Product Change Notice (PCN)

件名: RL78 ファミリ LQFP 製品 組立工程の拠点追加、組立部材の追加・変更のご案内

発行日: 12/29/2021

仕様相違点資料1 (RL78ファミリ_LQFP品)

7mm×7mm 0.8mm pitch 32pin LQFP パッケージ外形図 (RSB)

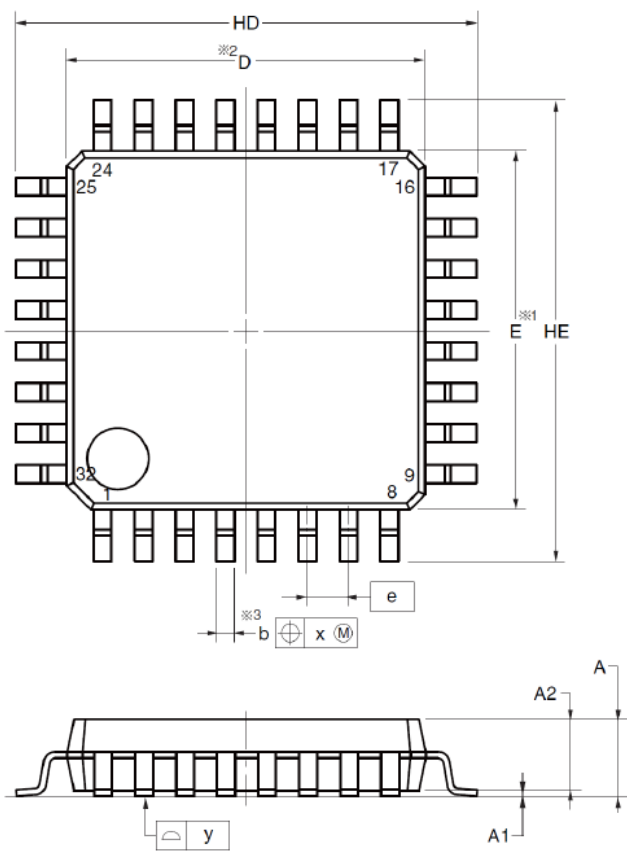
寸法比較: 7mm×7mm 0.8mm pitch 32pin LQFP パッケージ

Greatekパッケージの
シンボルはJEDEC準
拠となります。

※測定箇所に相違あり

7mm×7mm 0.5mm pitch 48pin LFQFP パッケージ外形図 (Greatek)

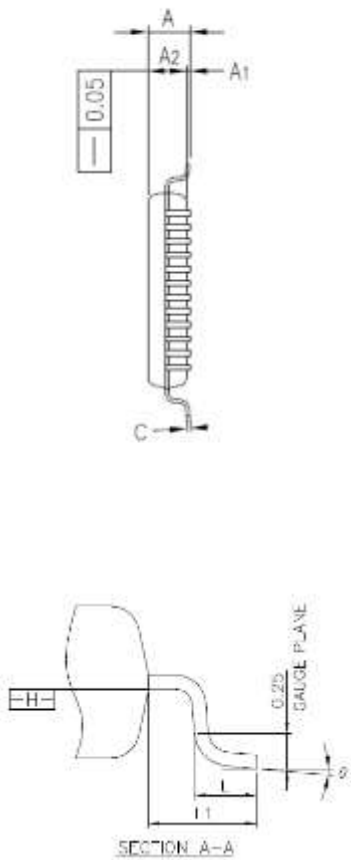
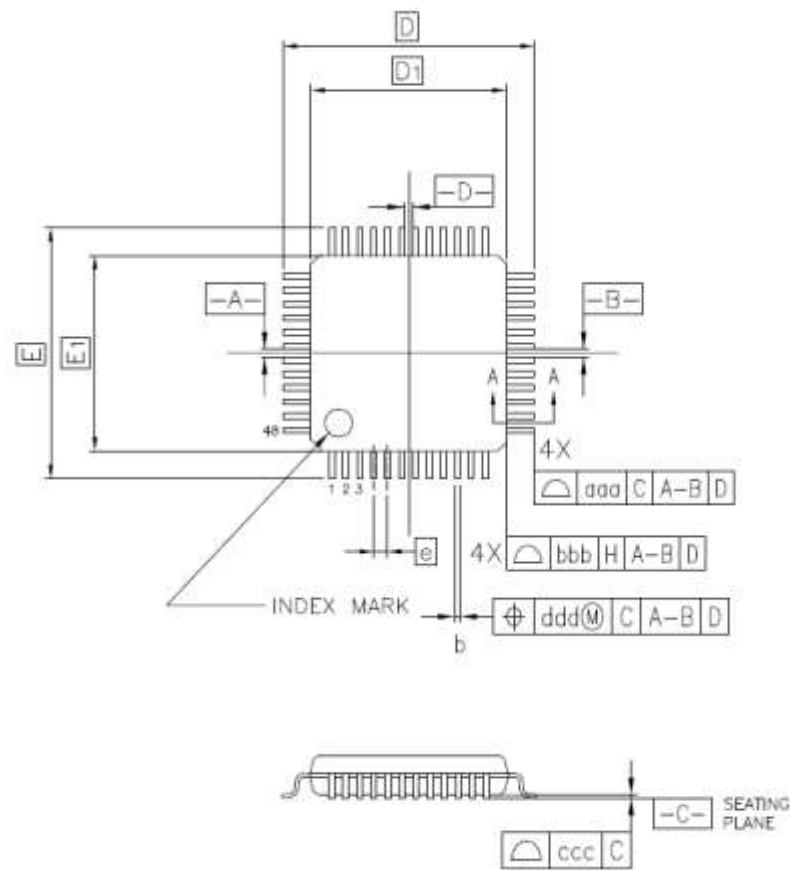
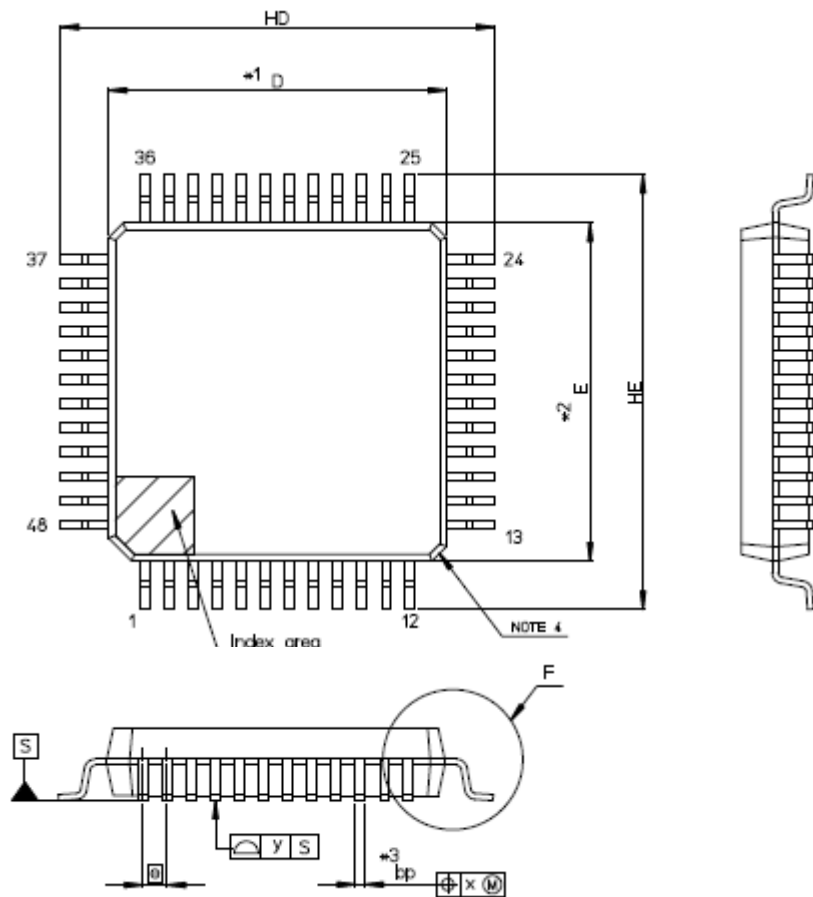
寸法比較: 7mm×7mm 0.5mm pitch 48pin LFQFP パッケージ

GreatekパッケージのシンボルはJEDEC準拠となります。

10mm×10mm 0.8mm pitch 44pin LQFP パッケージ外形図 (Greatek)

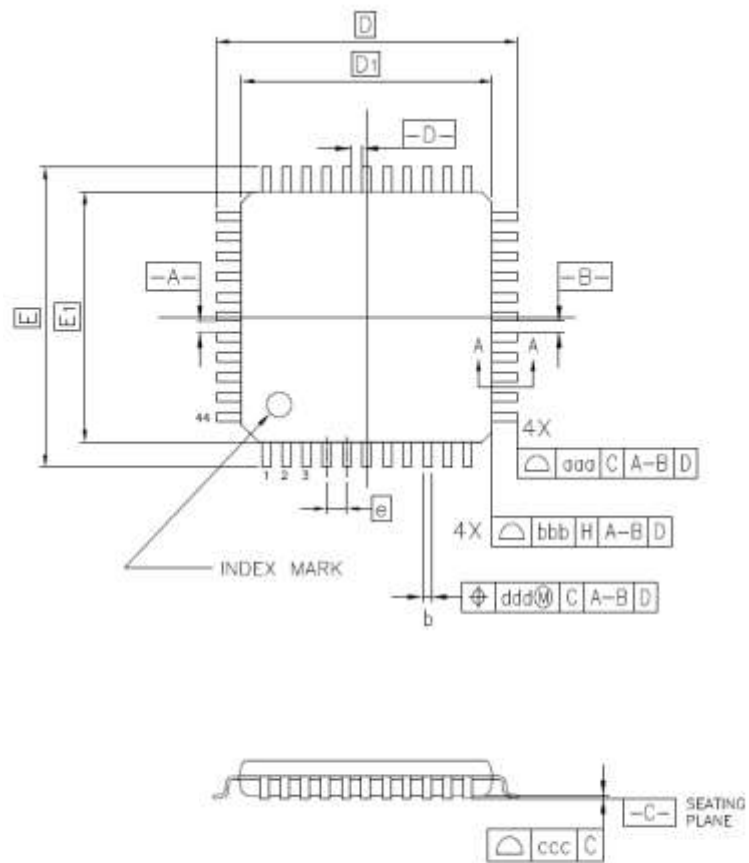
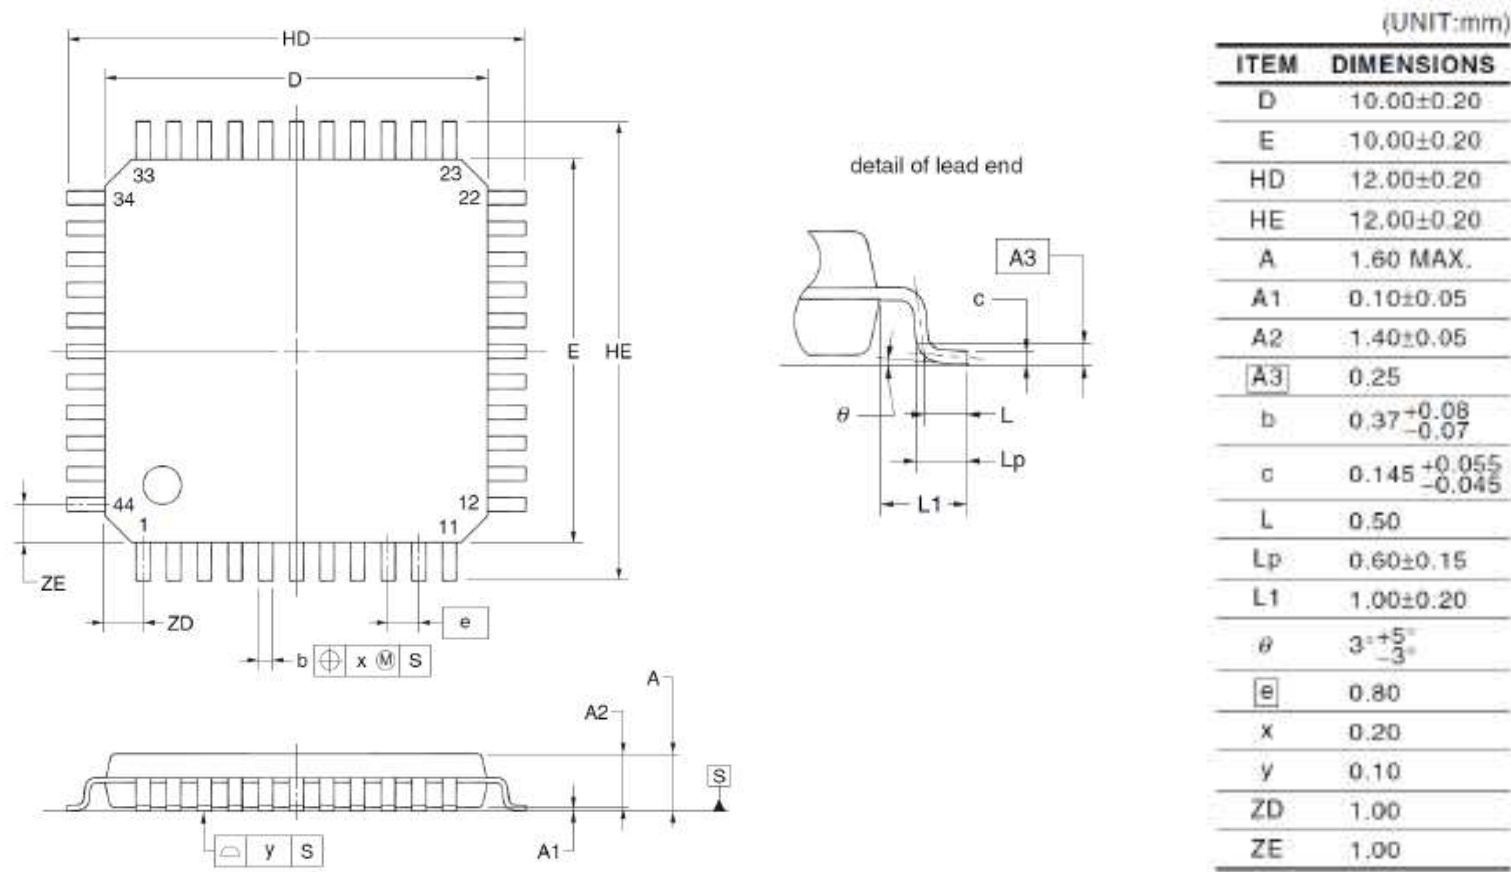
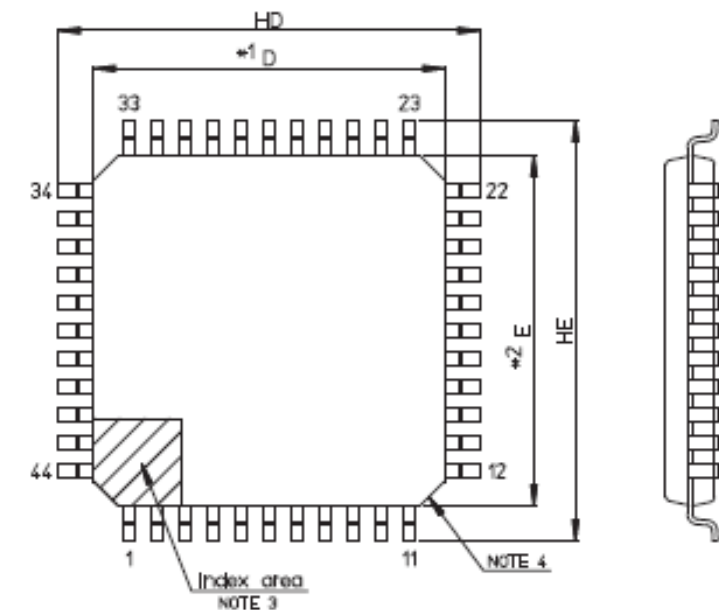
寸法比較: 10mm×10mm 0.8mm pitch 44pin LQFP パッケージ

GreatekパッケージのシンボルはJEDEC準拠となります。

10mm×10mm 0.5mm pitch 64pin LFQFP パッケージ外形図 (Greatek)

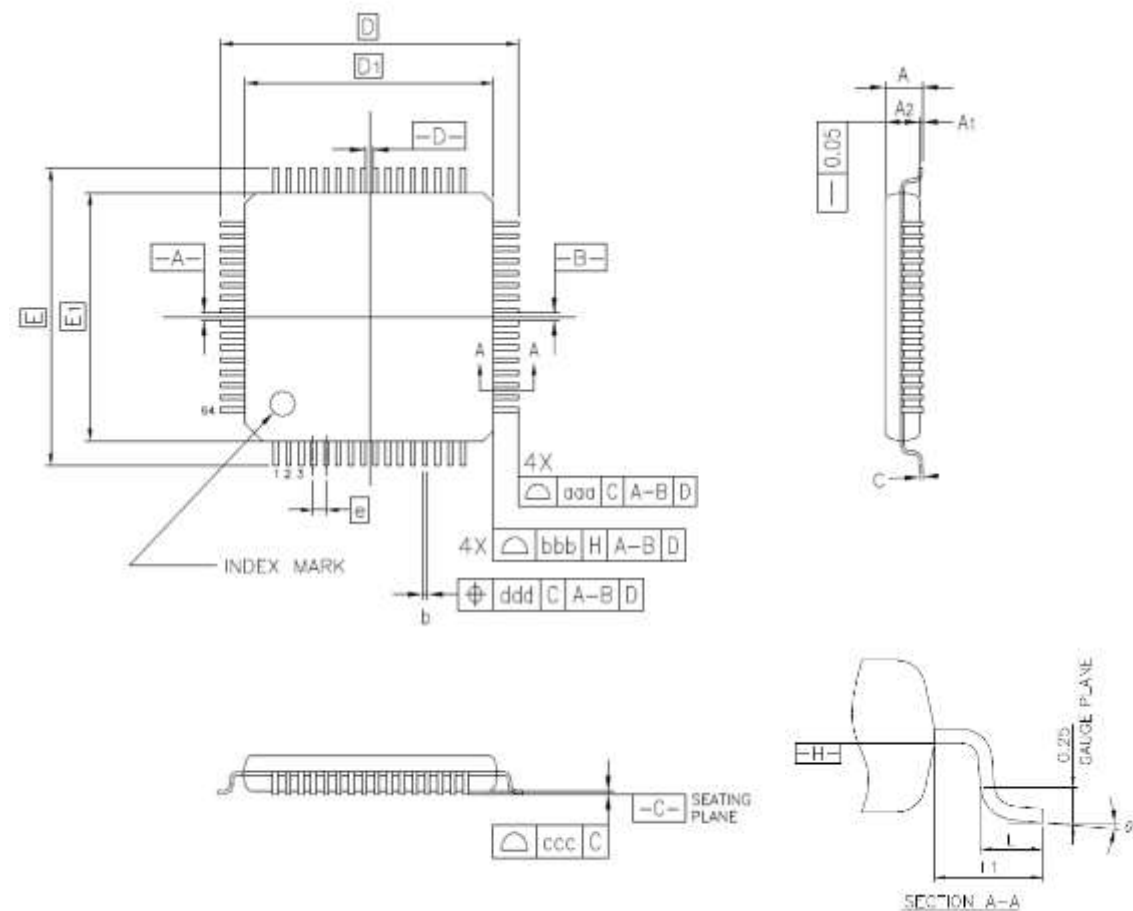
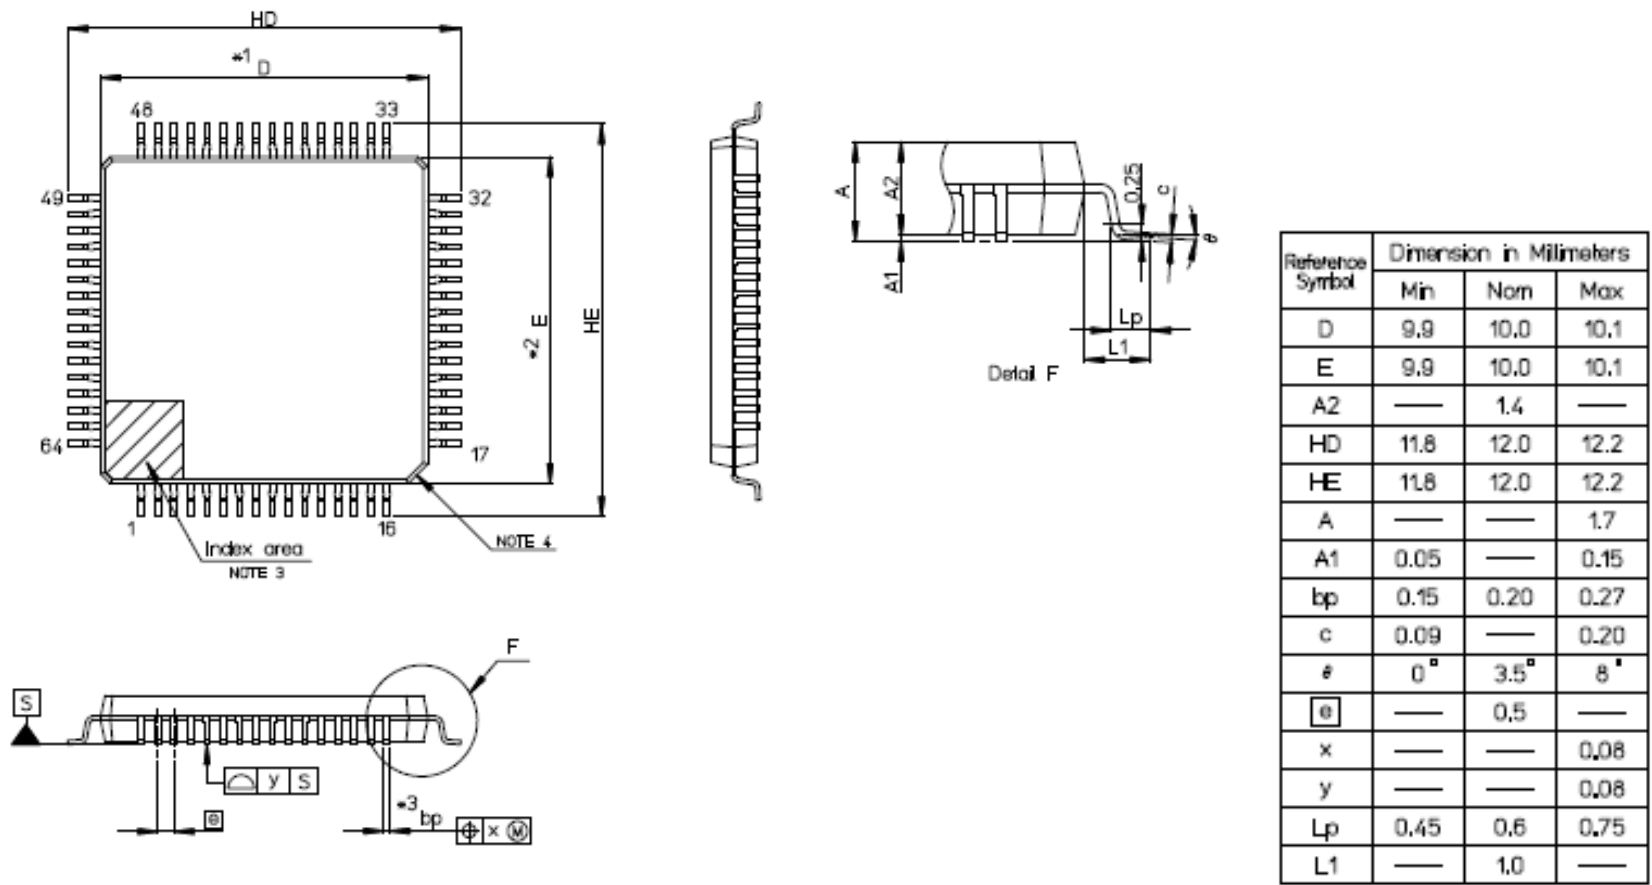
寸法比較: 10mm×10mm 0.5mm pitch 64pin LFQFP パッケージ

GreatekパッケージのシンボルはJEDEC準拠となります。

12mm×12mm 0.5mm pitch 80pin LFQFP パッケージ外形図 (Greatek)

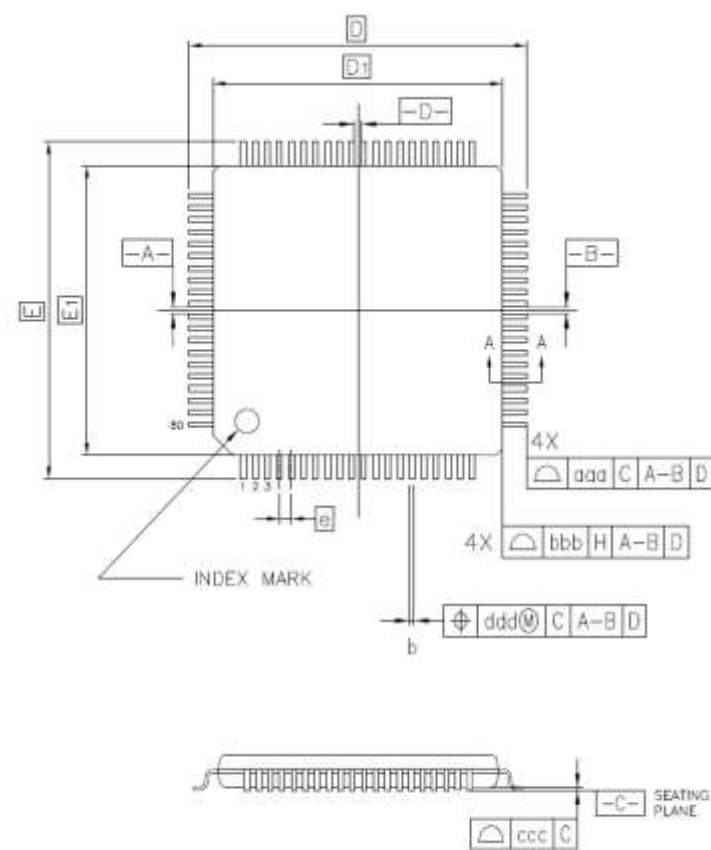
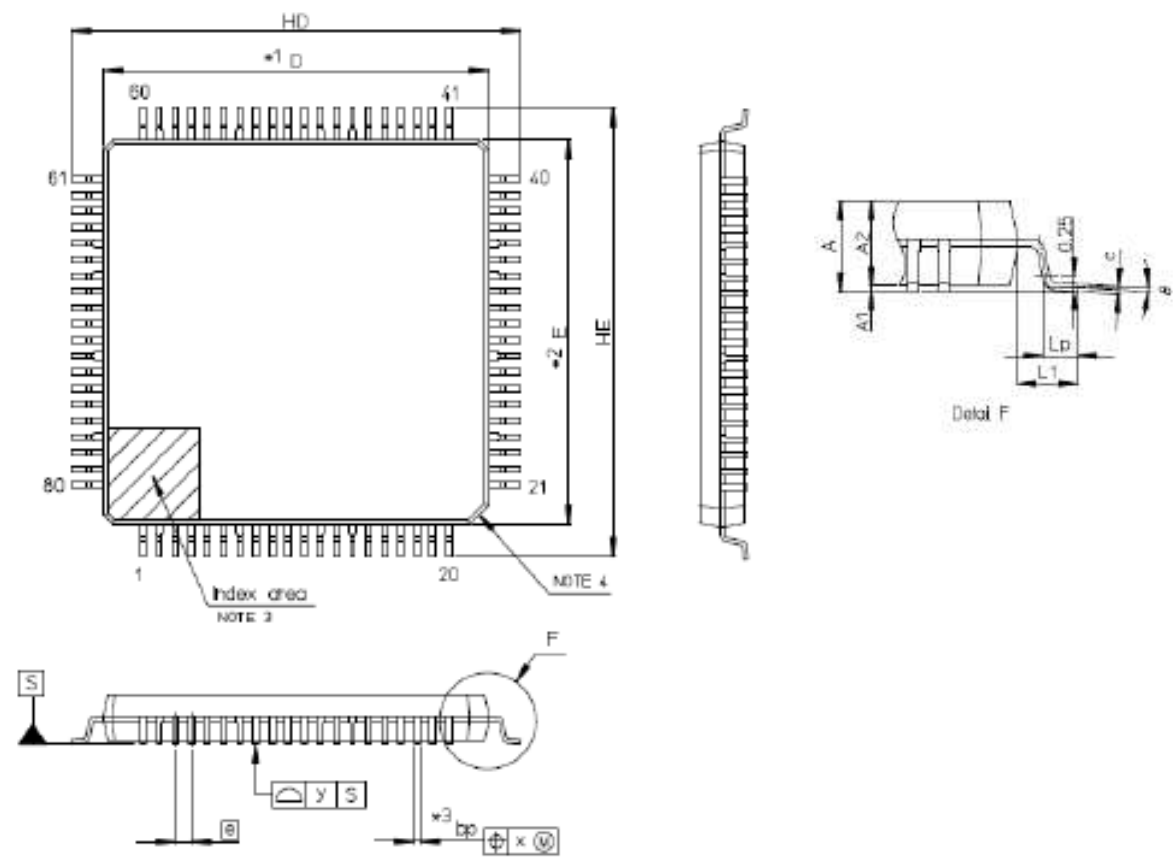
寸法比較: 12mm×12mm 0.5mm pitch 80pin LQFP パッケージ

Greatekパッケージの
シンボルはJEDEC準
拠となります。

14mm×14mm 0.5mm pitch 100pin LFQFP パッケージ外形図 (Greatek)

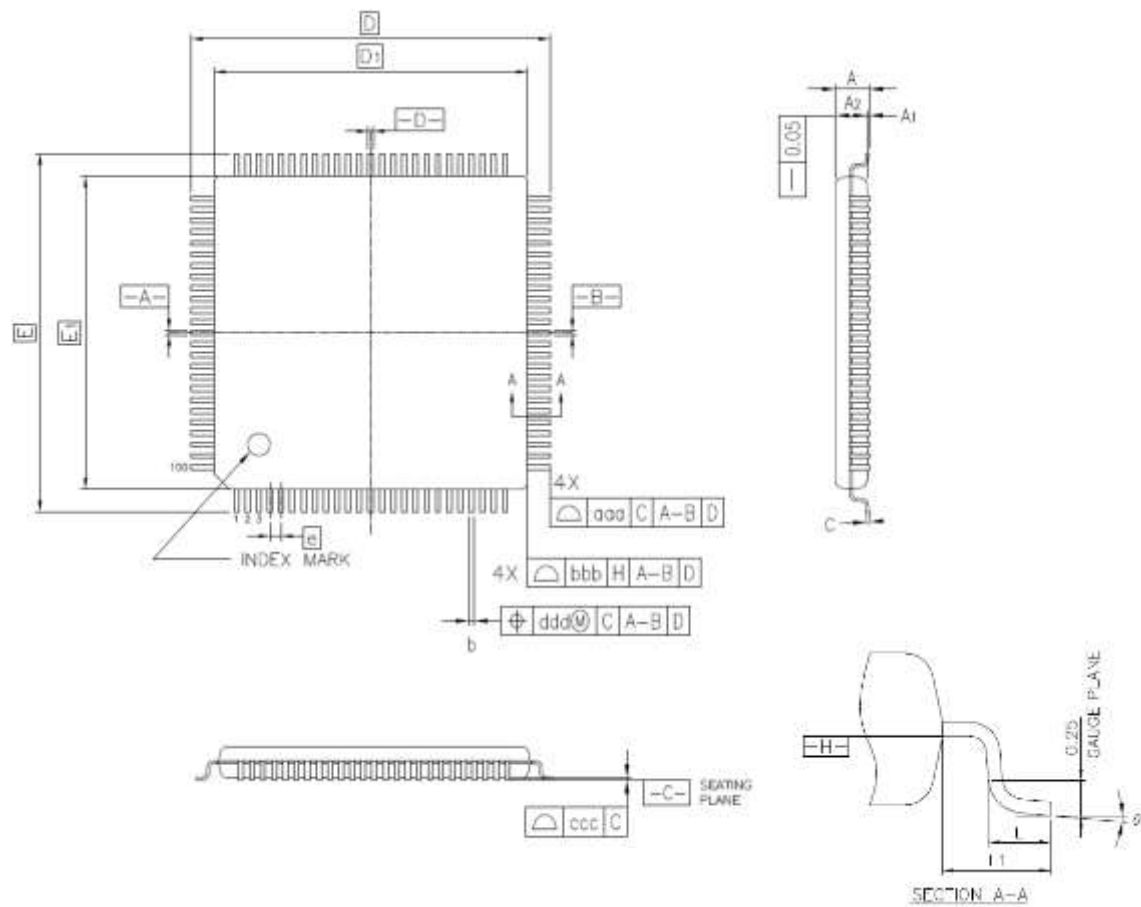
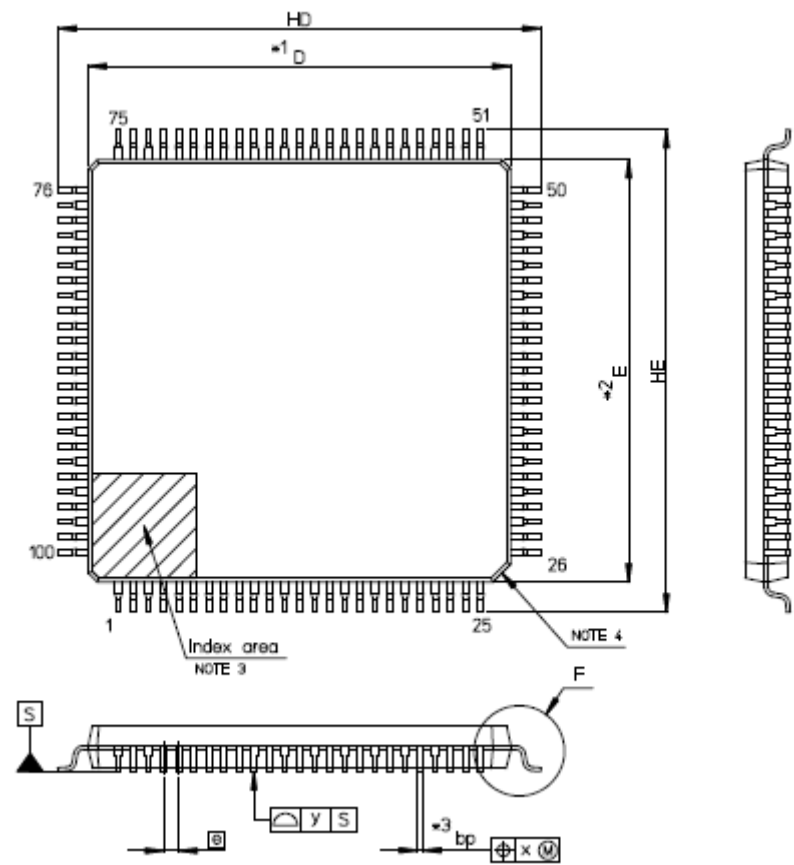
寸法比較: 14mm×14mm 0.5mm pitch 100pin LFQFP パッケージ

GreatekパッケージのシンボルはJEDEC標準となります。

PKG構造イメージ

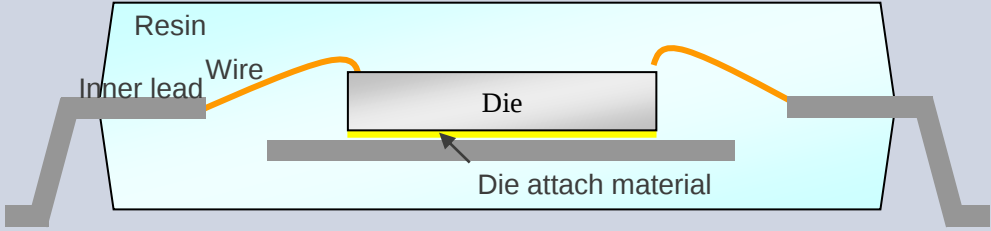
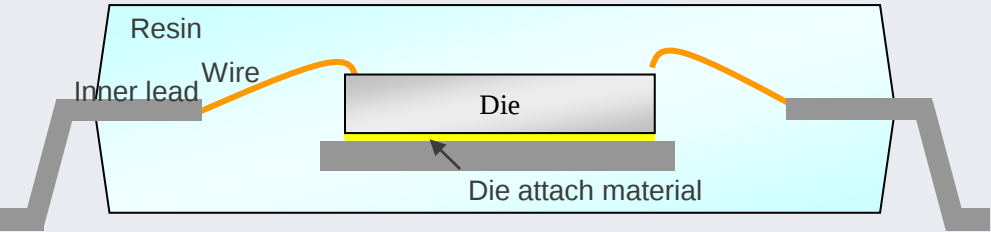
※PKG断面、ダイパッド形状は参考例となります。

※ダイパッド形状による信頼性への影響はありません。

14×14mm 0.5mm pitch 100pin LFQFP リードフレーム

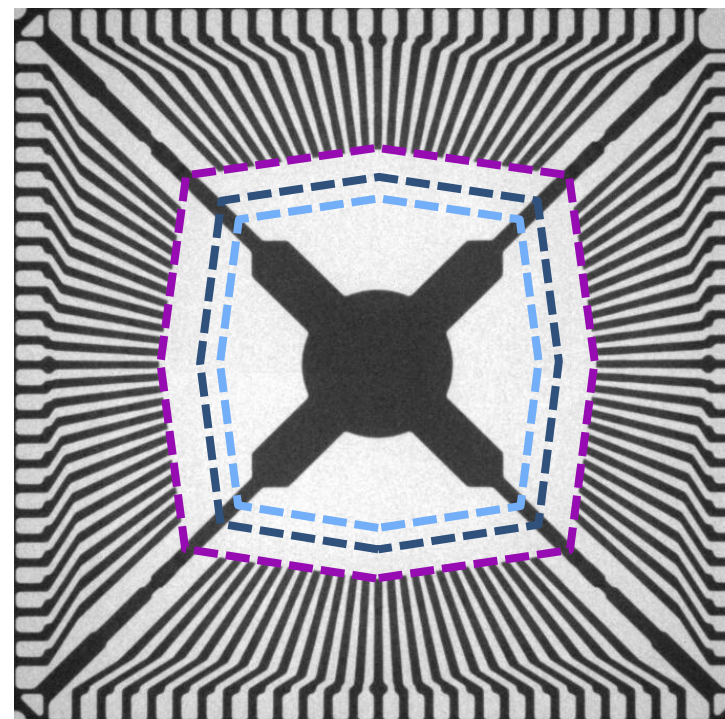
統一

統一後（フレームC）
